Al contestar por favor cite estos datos:  
Radicado No.: 202241620100002201  
Fecha: 28-01-2022  
TRD: 4162.010.5.2.205.000220  
Rad. Padre: 202241620100002201

Asunto: Contrato de obra N° 4162.010.26.2645 de 2021 – Observaciones Frente B (Escenario Deportivo Barrio Bolivariano).

ADECUACIÓN ESCENARIO DEPORTIVO BARRIO BOLIVARIANO

E-002

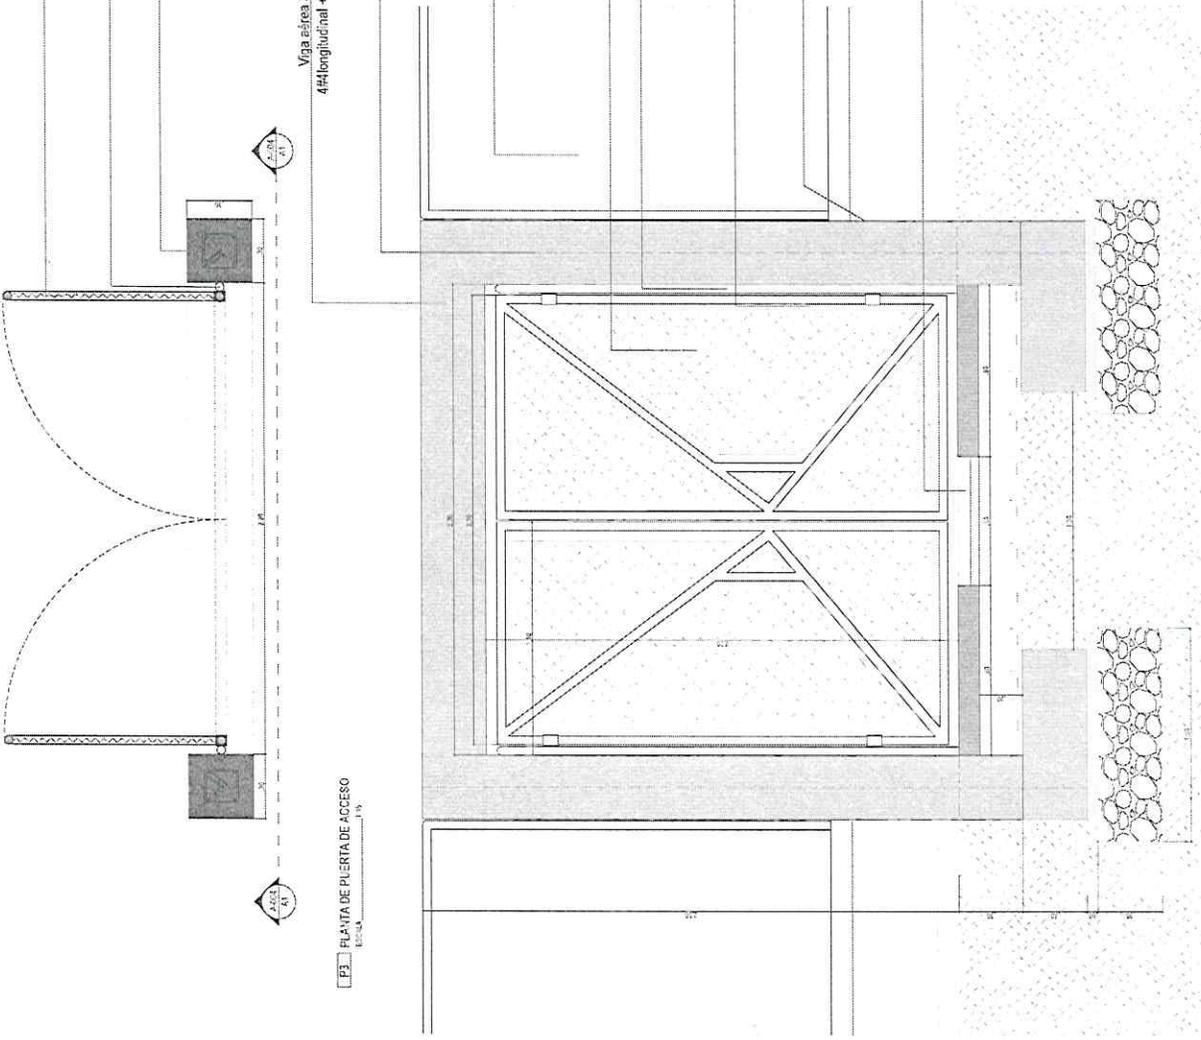
OBSERVACIONES: En los planos no es claro de dónde salen los volúmenes de tierra que aparecen expresados en el presupuesto.

OBSERVACIONES: En los planos no es claro de dónde salen las cantidades que aparecen expresadas en el presupuesto.

OBSERVACIONES: En los planos no es claro de dónde salen las cantidades que aparecen expresadas en el presupuesto.

OBSERVACIONES: las cantidades de esta actividad (instalación de malla eslabonada existente) no coinciden con las expresadas en el ítem B-3.1 ('desmonte y conservación de módulo de malla eslabonada existente h=2.0 mt) por lo tanto se debe aclarar si están relacionadas esas cantidades ya que en los planos no son claras las referencias.

OBSERVACIÓN: En los planos no es claro de dónde sale la cantidad de obra correspondiente a este ítem. (Falta una planta de paramento de muros).

OBSERVACIÓN: En los planos no es claro de dónde sale la cantidad de obra correspondiente a este ítem.

OBSERVACIÓN: En los planos no es claro de dónde sale la cantidad de obra correspondiente a este ítem.

LA EXCAVACIÓN CORRESPONDE A LA ADECUACIÓN DE TERRENO Y CIMENTACIÓN DEL PÓRTICO DE ACCESO A LOS BIOSALUDABLES. SE INCREMENTA 0.6 M3 EN EL PRESUPUESTO. LOS DETALLES DE LA CIMENTACIÓN ESTÁ EN EL PLANO E-002

SE REALIZA EN EL ÁREA DE ADECUACIÓN DEL TERRENO DE LA CIMENTACIÓN DEL PÓRTICO DE ACCESO A LOS BIOSALUDABLES. SE INCREMENTA 0.55 M2 EN EL PRESUPUESTO. LOS DETALLES DE LA CIMENTACIÓN ESTÁ EN EL PLANO E-002

SE REALIZA EN EL ÁREA DE ADECUACIÓN DEL TERRENO DE LA CIMENTACIÓN DEL PÓRTICO DE ACCESO A LOS BIOSALUDABLES. SE REDUCE 0.27 M3 EN EL PRESUPUESTO. LOS DETALLES DE LA CIMENTACIÓN ESTÁ EN EL PLANO E-002

EL DESMONTE DE LA MALLA ESLABONADA (ÍTEM B-3.1) ES DE 2.5 ML Y ALTURA DE 2.00 MTS, QUE SERÍA 5.00 MTS. SE REINSTALA EN LOS COSTADOS DEL PÓRTICO DE ACCESO A BIOSALUDABLES. SE INDICA EN PLANO E-002

ESTA ACTIVIDAD CORRESPONDE A LA REPARACIÓN DEL MURO DE CERRAMIENTO EXISTENTE DE LOS COSTADOS DEL PÓRTICO DE ACCESO A BIOSALUDABLES. SE INDICA EN PLANO E-002

CORRESPONDE AL PÓRTICO (COLUMNAS Y VIGA) DEL PÓRTICO DE ACCESO A BIOSALUDABLES. SE INDICA EN PLANO E-002

CORRESPONDE AL PÓRTICO (COLUMNAS Y VIGA) DEL PÓRTICO DE ACCESO A BIOSALUDABLES. SE INDICA EN PLANO E-002
